les Amis du Grand Parc de Versailles

Objet : Enquête publique

Observations sur le projet de Ligne 18

Nous avons compulsé l'ensemble des documents fournis pour l'enquête et n'avons trouvé qu'un seul article (pièce H, page 61) traitant du sujet, avec un code de couleurs quasi illisible! (copie d'écran ci-après) :

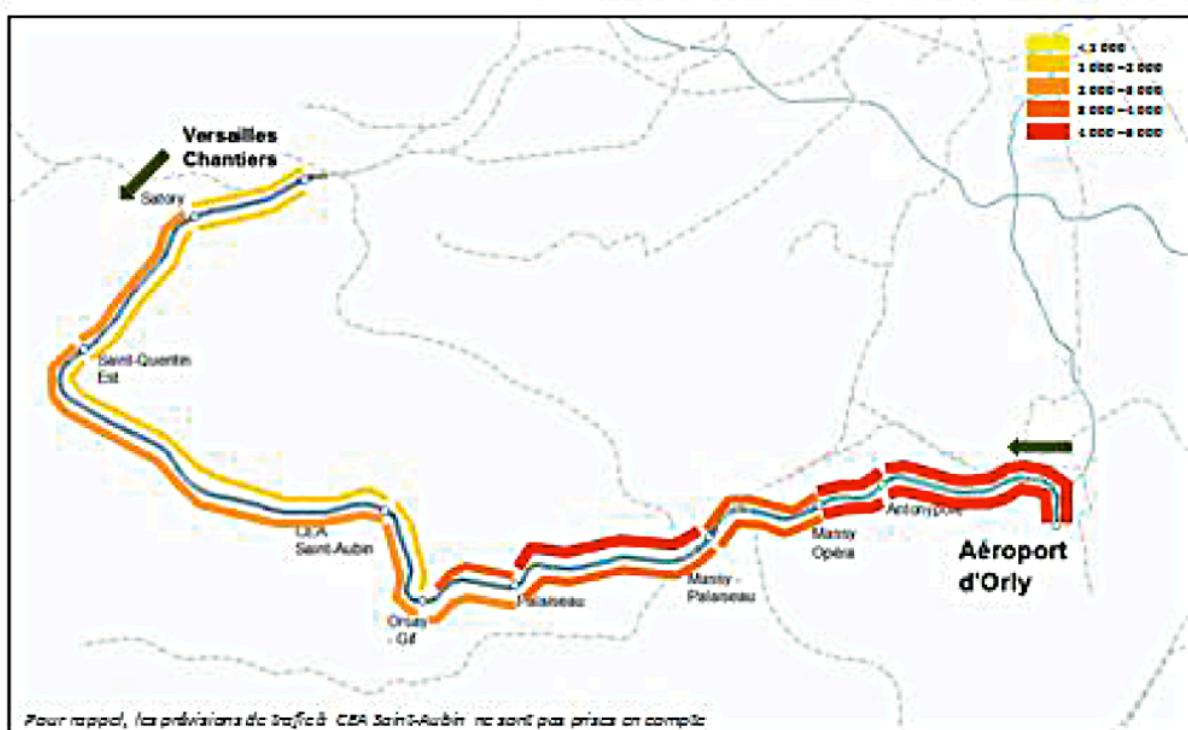
On croit comprendre dans ce graphique :

- qu'aux heures de pointe (matin), le flux pourrait atteindre entre 1000 et 2000 voyageurs dans le sens CEA-SQY et entre 2000 et 3000 dans le sens SQY-CEA. Ce dernier chiffre représenterait, à raison de 20 rames par heure, 150 personnes maximum par rame (qui peut en contenir 350 en version « 3 voitures »). On notera que lors de réunion d'information des associations du 9 avril 2015 le flux maximal de la Ligne 18 (à Palaiseau) était indiqué à 2000 et non à 3000.
- on note au passage que, curieusement, de Chantiers à Satory, le trafic du matin est plus faible que sur les segments suivants ; difficile d'imaginer que Satory attire plus de flux que Chantiers ! Et surtout que la section Chantiers-SQY apparaisse moins chargée que la section SQY-CEA, alors qu'elle a vocation à desservir Satory et le Technocentre Renault.

Si on prend l'hypothèse que le nombre de voyageurs/jour prend bien en compte la somme des flux entrant et sortant dans chaque gare (à peu près à égalité) et que les flux sont marginaux ou nuls (fermeture nocturne pour maintenance) entre 22h et 6h, on note que à SQY on a $30000/2/16 = 940$ personnes entrantes en moyenne par heure et au CEA $14000/2/16 = 440$, compte tenu des flux annoncés pour ces gares, lesquels semblent trop élevés par rapport aux transits de pointe annoncés sur le graphique. **En l'état, la cohérence des évaluations est sujette à caution.**
